RELATÓRIO TRIMESTRAL

OBRAS DE DESCARACTERIZAÇÃO DE BARRAGENS ALTEADAS PELO MÉTODO DE MONTANTE

BARRAGEM CAMPO GRANDE

PROCESSO SEI FEAM 2090.01.0001316/2022-41

Figura 16. Superfície final de escavação para o reforço do Maciço Principal

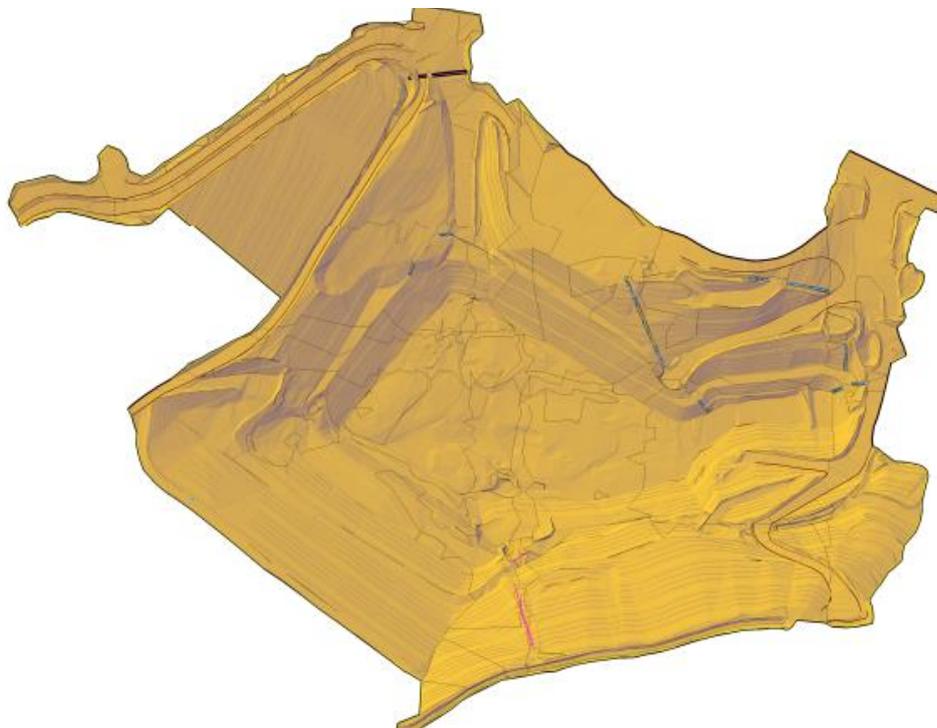
CG-0006 Discussões sobre condições alteradas e revisões de desenhos necessárias.

De acordo com o avanço das atividades de obra e conclusão das atividades estão sendo realizados os levantamentos topográficos para que sejam gerados os desenhos 'conforme construído'. Uma vez que as etapas previstas não foram concluídas por completo, não foram emitidos oficialmente os desenhos de As Built, que dependem de todas as informações para gerar uma única planta da fundação tratada e liberada, por exemplo.

A exemplo do trabalho que está sendo realizado para fomentar o As Built, a figura seguinte mostra o cadastro topográfico da superfície de escavação final para tratamento de fundação do reforço do Maciço Principal.
